Mission régionale d'autorité environnementale
BOURGOGNE-FRANCHE-COMTÉ

**Avis de la Mission Régionale d'Autorité environnementale
de Bourgogne-Franche-Comté
sur le projet de renouvellement et d'extension
d'une carrière alluvionnaire
sur la commune de Pierre-de-Bresse (71)**

N° BFC-2023-3850

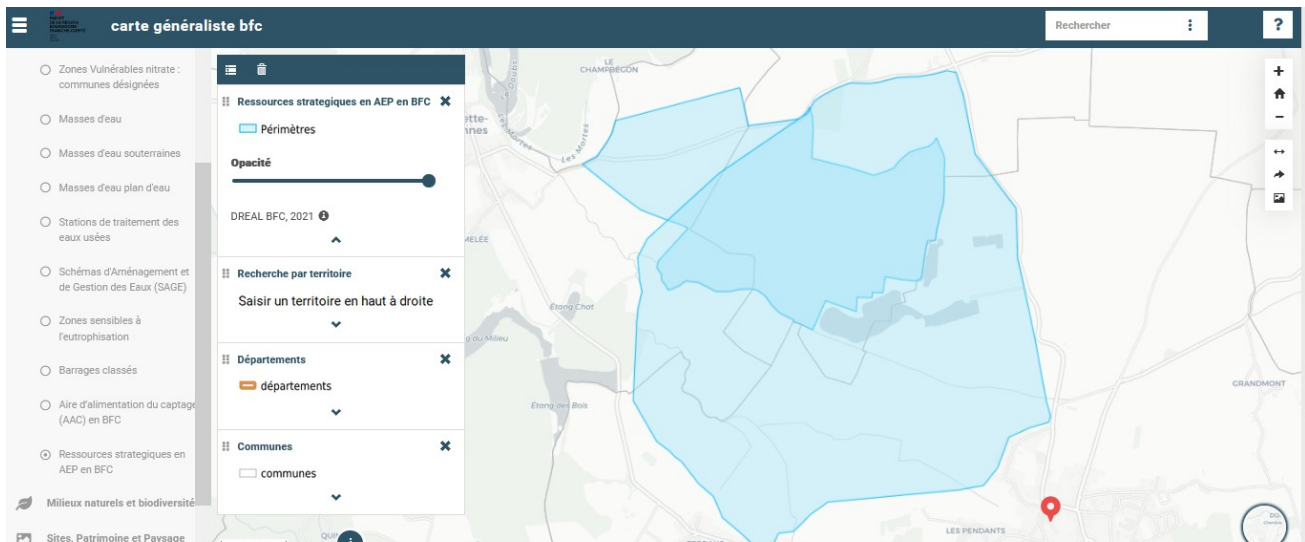
L'étude d'impact indique (p 237) que les masses d'eau que la carrière exploite, ne sont pas identifiées comme des zones stratégiques à préserver pour l'alimentation en eau potable. Pourtant, le projet est au centre d'une ressource stratégique et en bordure d'une seconde identifiée par le SDAGE (ci-dessous export de la carte dynamique généraliste DREAL BFC).

La MRAe recommande vivement de justifier de la non-dégradation de la qualité et de la quantité des ressources en eau et de proposer les mesures E, R, C adéquates.

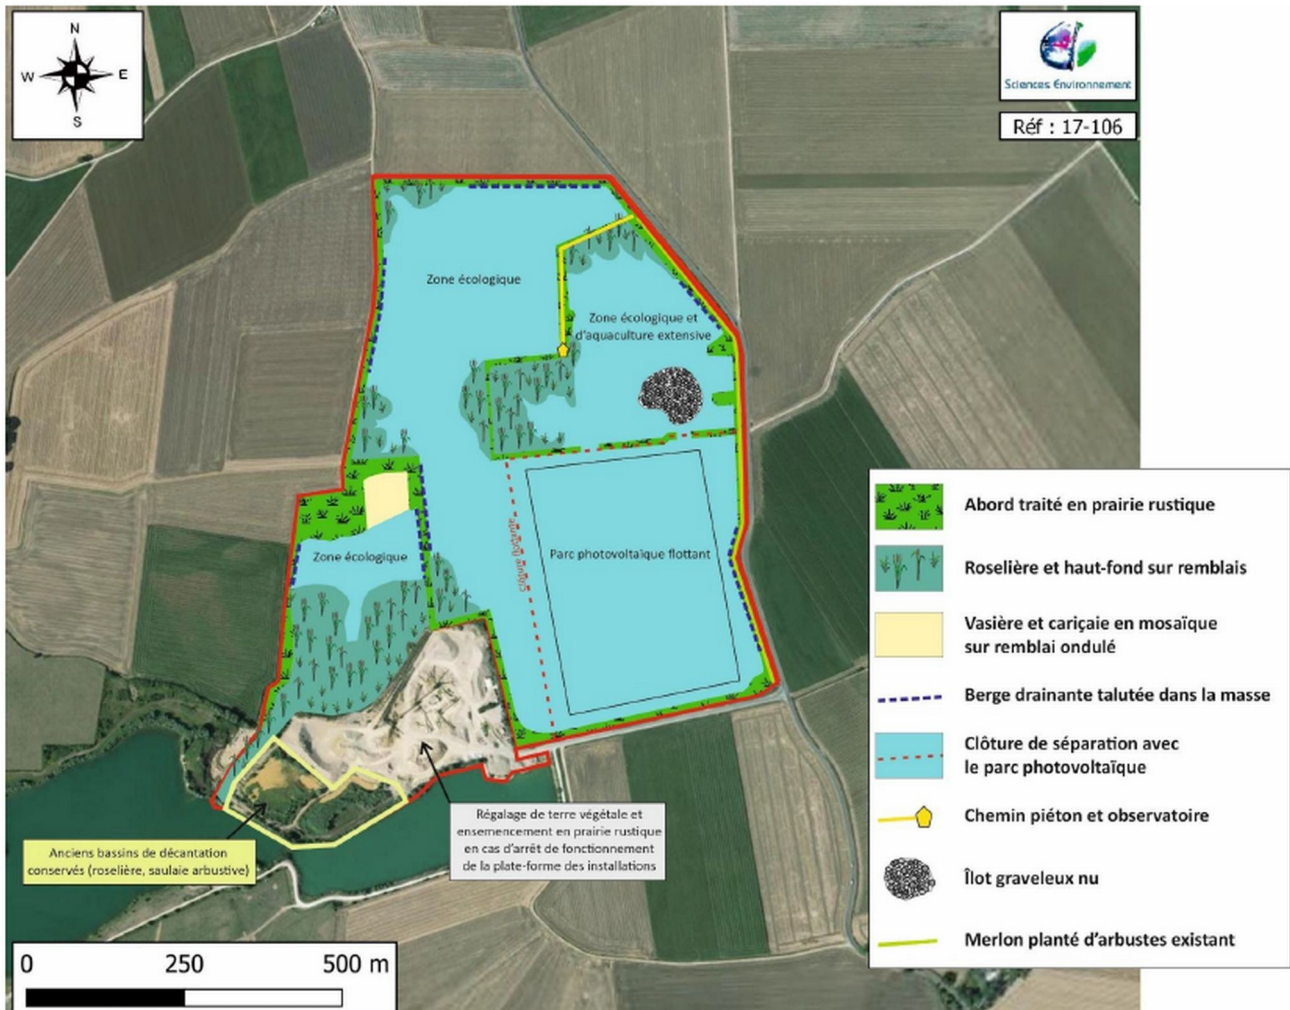
Les objectifs de la remise en état, sont présentés en page 273 de l'étude d'impact. Le projet de remise en état ne restituera pas les sols dans leur état initial, mais prévoit la réalisation de plan d'eau, à vocation écologique et pédagogique. Aussi, le projet prévoit la diversification du contour du plan d'eau, la création de trois roselières, la création d'un îlot et la construction d'un observatoire à des fins pédagogiques. Il est également prévu d'implanter un parc solaire flottant en partie sud du plan d'eau.

Le dossier ne prévoit pas de suivis écologiques suite à la remise en état du site permettant de s'assurer de l'efficacité des aménagements à réaliser pour la biodiversité et de la non-prolifération d'espèces exotiques invasives.

La MRAe recommande de rédiger un programme de suivi écologique des aménagements issus de la remise en état du site.
